סיכום מבדק שנתי-מבדקי בטיחות מנהל חינוך

סמל המוסד-620187
סוג המוסד-בית ספר
שם המוסד-בית ספר גלים
כתובת המוסד-הרב קוק 4
טלפון המוסד-088553999
פרטי המנהל/ת-שירית זיברט
תאריך המבדק-ב' 23/1/2023
? האם נמצאו ליקויים עם קדימות 0-לא
המבנה מאושר לשימוש-כן
פרטי הבודק-אדם דור
תמונת חתימה

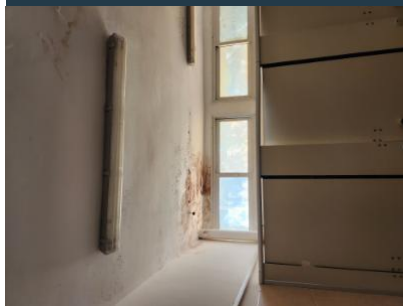
החצר תאורגן באופן שיבטיח 2-החצק הקדמית והחצר האחורית-נדנדה וערסל ללא תו תקן. המתקנים מחוברים לעצים. סכנת פציעה- - -

3.11-23/1/2023 22: 52-בטיחות מרבית בעת תנועה ופעילות של תלמידים

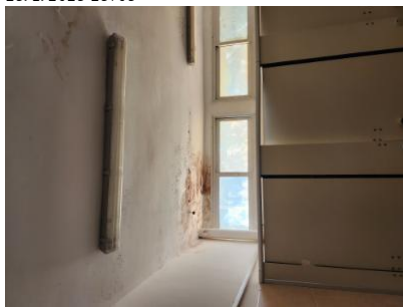
לא יהיו מפגעי 2-אגף השירותים בקומה א-סימני רטיבות בתקרת אגף השירותים. חשש לנזילת מים. סכנת החלקה וסכנת תחלואה - - -
 23:00 23/1/2023 5.10-מפגעים קבועים וניידים-תשתית בבניין ובכיתות ובפרט סדקים במבנה, רצפות שקועות, סימני רפיון (כגון "בטן") בתקרות תלויות ומפגעי תשתית אחרים
 בכל מקום בו קיימת סתירה בין הוראות פיקוד העורף והוראות 2-קומה שנייה וקומה שלישית-אין יציאת חירום בשתי הקומות העליונות. סכנת הילכדות. אין מענה מספק לשעת חירום- - -
 1-6-שגרה (לא בחירום)-הבטיחות, בזמן שגרה יגברו הוראות הבטיחות תוך כדי מתן אפשרות מהירה לעבור למצב חירום. כקיבוע או סורגים על חלונות מילוט, ומניעת טיפוס על סולמות
 23/1/2023 23:03
